## **„Rekonstrukce výpravní budovy v žst. Teplice v Čechách“**

### **Vysvětlení zadávací dokumentace - Dodatek č. 8**

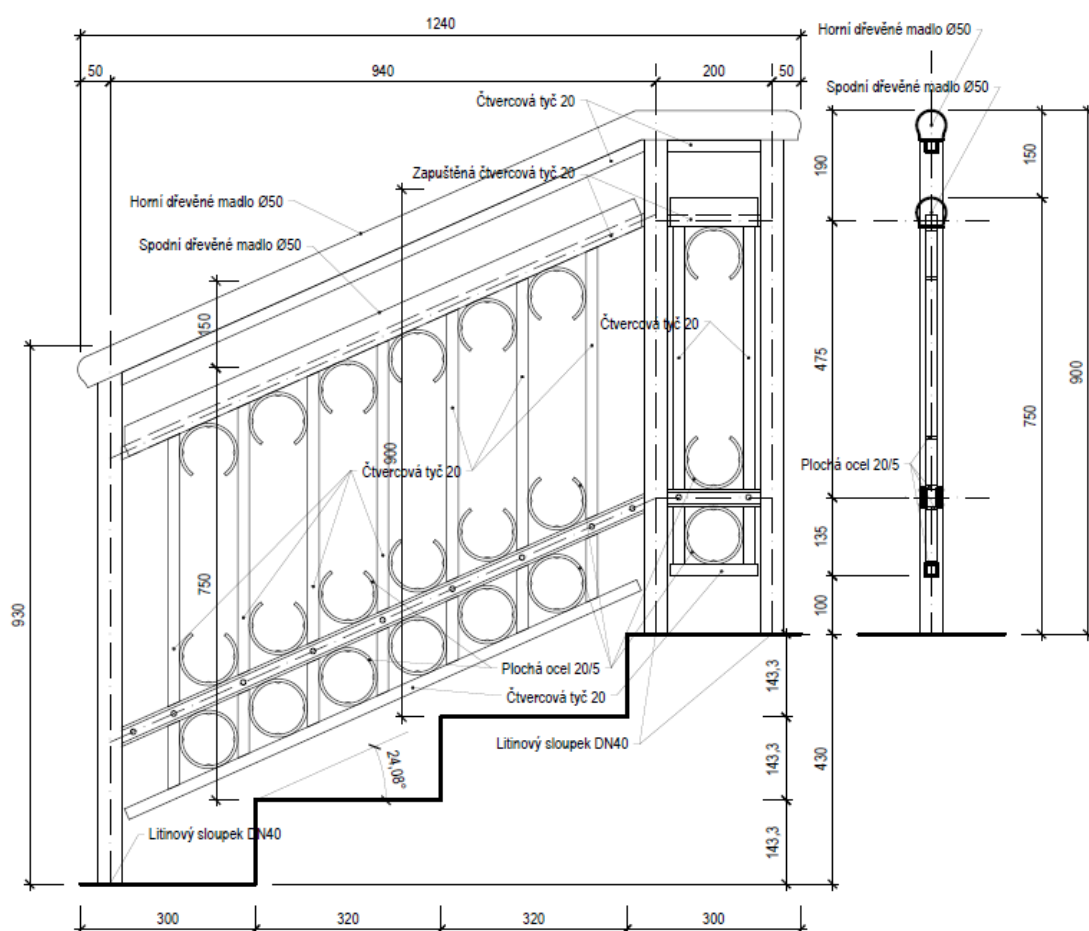
V dokumentaci „SO\_012201 E.2.2.1 Technická zpráva“ je uvedeno:

V tabulce prvků je uvedena pouze litina. Předpokládáme, že se jedná o chybu.

**Žádáme o provedení opravy tabulky s uvedením ocelových prvků výrobků.**

**Zároveň žádáme o opravu popisu položky 62, ve které je uvedena výměra za dodávku a montáž litinového zábradlí. Zábradlí se skládá z litinových sloupků, ocelových profilů, spojovacího materiálu a dřevěného zábradlí.**

V předaném rozpočtu se jedná o položku č. 66. Jedná se o R-položku oceněnou na bm zábradlí. Cenu lze počítat na základě výpisu prvků zábradlí a rozkreslení jednotlivých typů zábradlí v projektu. V tabulce „Výpis prvků zábradlí“ je opraven název „Litinové prvky“ za „Ocelové prvky“. Počty kusů a tonáže jsou správné. Opravený výkres E.2.2.2.06 Zábradlí přiložen.

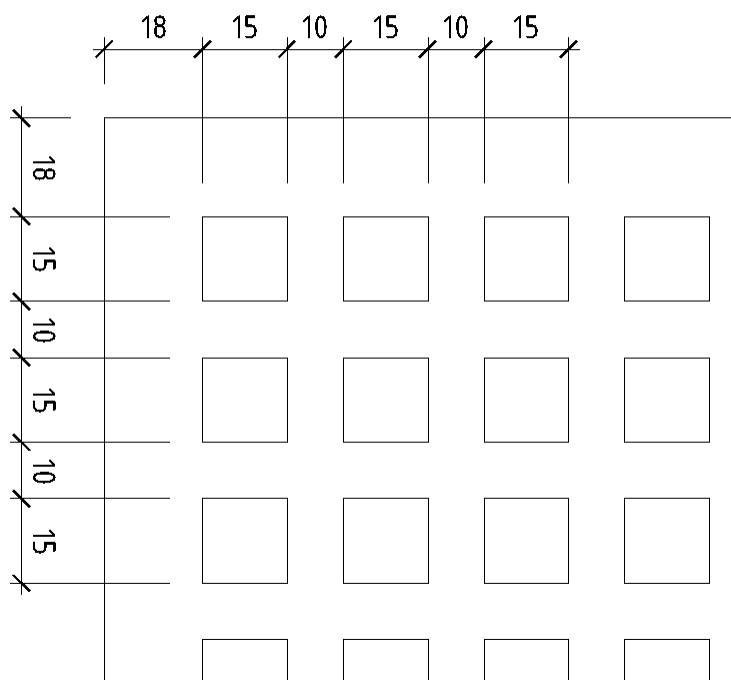
V předané projektové dokumentaci „SO\_012101 E.2.1.1 Technická zpráva“ je uvedeno:

Podrobné řešení litinových roštů jsme v dokumentaci nenalezli.

**Žádáme zadavatele o doplnění dekorativně vyřezávaného vzoru litinových roštů.**

Položka č. 89, 90 v soupise prací byla opravena. Ocenění proveďte na základě klasické mřížoviny s pruty š. 10 mm a velikostí oka 15mm.

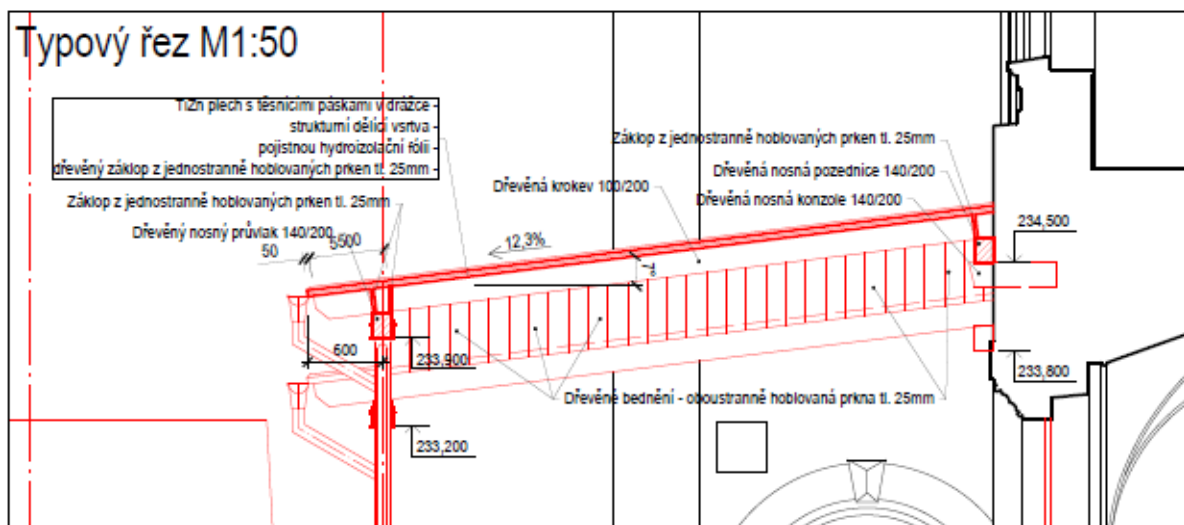
- tento popis skladby z vláknocementové skládané krytiny žádné dřevěné střešní latě **neobsahuje**
- dřevěné střešní latě neobsahuje ani popis skladby střech z ocelového falcovaného plechu, je to tak správně?

**Žádáme zadavatele o provedení souladu technické zprávy a knihy exteriérových skladeb a o doplnění řezů střech.**

Ve skladbě ST.N - VLÁKNOCEMENTOVÁ SKLÁDANÁ KRYTINA se doplňuje vrstva z dřevěných střešních latí. Bude doplněno v soupisu prací.

Skladba ST.N -02.1 – OCELOVÝ FALCOVANÝ PLECH dřevěné střešní latě neobsahuje.  
Řezy střech jsou součástí výkresů střech.

Doplňeny položky č. 432 až 435 (mezi položkami 85 a 86). Upraveno množství položek č. 67 a 93.
